Bezwaar uitvoering gedeeltes (WB21) (E.K.R.W.)  
En uitvoering Schoonebekerdiep, zie bijlage 1

Betreft: bezwaar bestek Schoonebekerdiep.

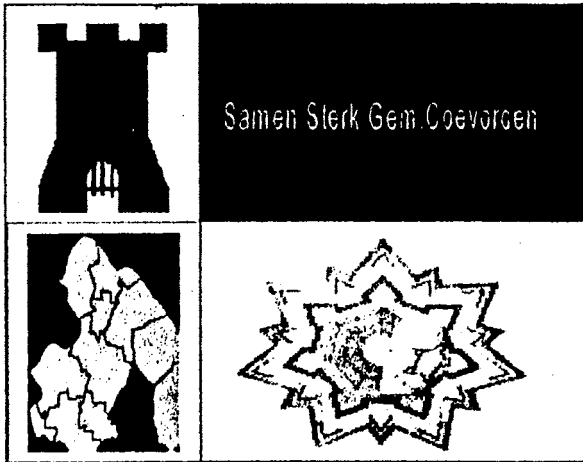
Beekdiepte Schoonebeek Oost nu 3 m waterpeil 2.75 cm. Veenverdroging 50% volgens Alterra. Vanaf 1983 tot 2003. Kosten 8.5 miljoen. Grondwater 85 vierkante kilometer x diepte 1.5 m = 129.00.000 m<sup>3</sup> afvoer van drinkwater wat wordt afgevoerd. Kosten? Reken hier 22 ruilverkavelingen bij. Waterpeil hoger flakken dus grondwater afvoer gehele gebied 75% ook van Duitsland wat thans gebeurt. Nu komt alleen voor dit gebied al 25% aan verblijfstijd per jaar tekort. Alterra had in het laagste gebied meer dan 1.60 cm. verdroging aan gegeven
